**Avis de la Mission régionale d'autorité environnementale
de la région Nouvelle-Aquitaine
sur le projet de parc éolien des Brandes de l'Ozon Sud sur les
communes de Monthoiron et Chenevelles (86)**

n°MRAe 2019APNA144

dossier P-2019-8722

Localisation du projet : Monthoiron et Chenevelles (86)
Maître(s) d'ouvrage(s) : PE Brandes de l'Ozon Sud (SARL)
Avis émis à la demande de l'Autorité décisionnaire : Préfète de la Vienne
en date du : 7 août 2019
dans le cadre de la procédure d'autorisation : autorisation environnementale (ICPE)

Plan de situation du projet (source : étude d'impact, page 71) :

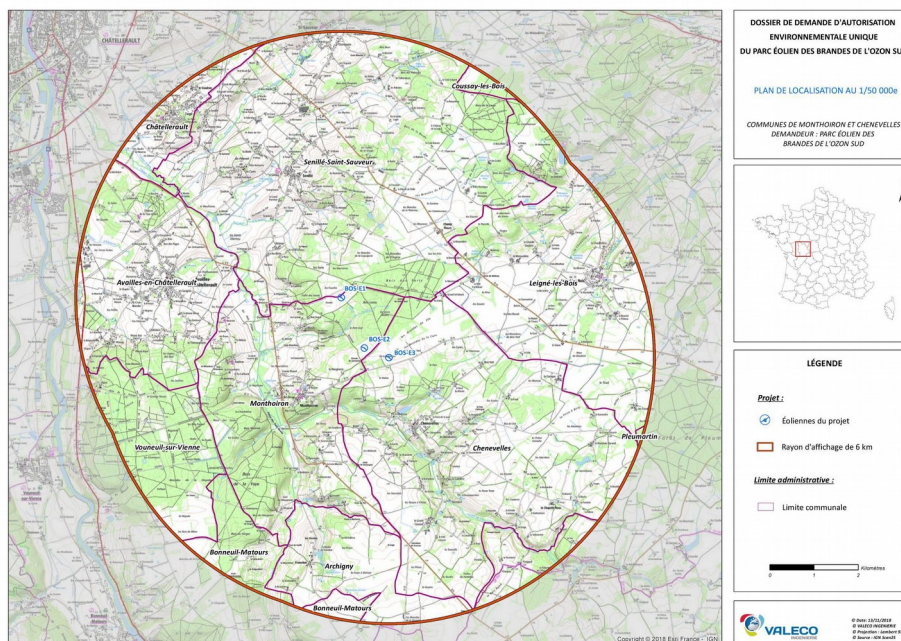
Le projet concerne la création et l'exploitation d'un parc de trois éoliennes sur les communes de Monthoiron et Chenevelles (86), à 7 km au sud-est de Châtelleraut, dans un contexte dominé par les cultures au sud et par les boisements au nord. Il est porté par PE Brandes de l'Ozon Sud (SARL), filiale du groupe VALECO. Ce projet s'inscrit dans la politique nationale de lutte contre le changement climatique et de réduction des gaz à effet de serre, et contribue aux objectifs de la loi de transition énergétique pour la croissance verte.
